WYJAŚNIENIA SIWZ

Odpowiedź na pytania Wykonawców

ZNAK: RG. I 341/ 8 /10

Dotyczy: Wymiana stolarki okiennej w budynku Zespołu Szkół we Włostowie

- **CHARAKTERYSTYKA PRZEPŁYWOWA**

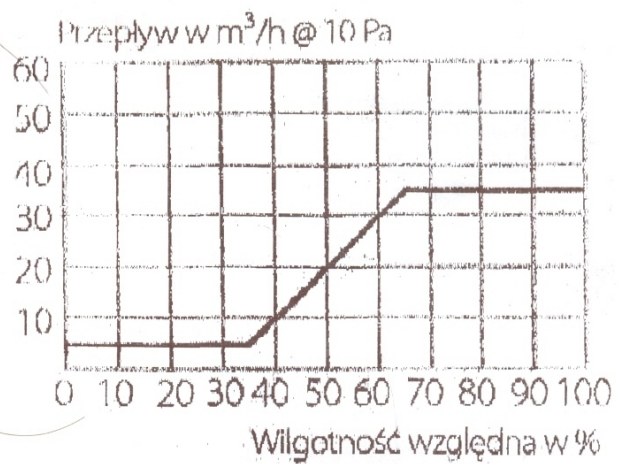
Czy Zamawiający dopuszcza zastosowanie nawiewników higrosterowanych systemowych o przepustowości powietrza od 5 – 35 m³/h w warunkach wilgotności względnej od 35 – 65%. W załączeniu rysunek.

Tak, Zamawiający dopuszcza zastosowanie nawiewników higrosterowanych systemowych o parametrach nie gorszych niż:

o przepustowości powietrza od 5 - 35 m³/h w warunkach wilgotności względnej od 35 - 65%.
